Prüfbericht 2024 H

nach DIN 1076

Bauwerksname **ÜF Mainzer Straße / Dieburger Straße über Graben**
Teilbauwerksname **ÜF Mainzer Straße / Dieburger Straße über Graben**
Kreis **Landkreis Offenbach**
Ort **Dreieich**
Bauwerksrichtung **Nordwest**
Bauwerksart **Rechteckdurchlass**
Tragfähigkeit
Baujahr

Prüfrichtung **Nordwest**
Prüfer **M. Umilinski B.Eng.**
Prüfung vom **04.12.2024** bis **24.01.2025**

20241112_141613

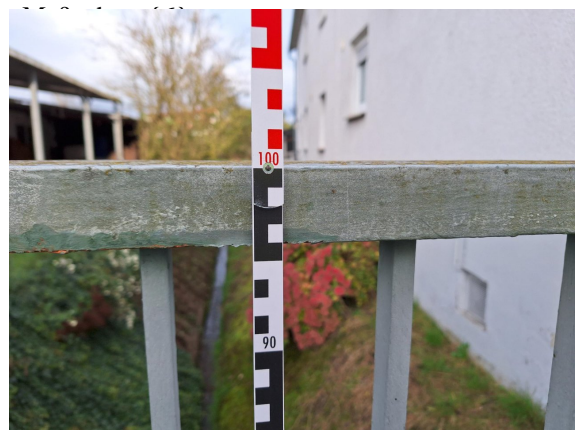
[1] S=0, V=2, D=0 BSP-ID 233-02

Schrammbord, Betonfertigteil, An allen Bauteilen,
Entspricht nicht den gültigen Vorschriften, Höhe: 4,0
cm, Längs durchgehend, Beidseitig, Schrammbordhöhe
entspricht nicht der Vorgabe nach ZTV-ING Teil 6-9,
Abschnitt 3.3, Tabelle 6.9.4. Es wird laut Regelwerk
innerorts eine Schrammbordhöhe von 15 cm vorgegeben.
Die vorgefundene Schrammbordhöhe weicht mit nur 4
cm Höhe erheblich hiervon ab., Maßnahme {6}
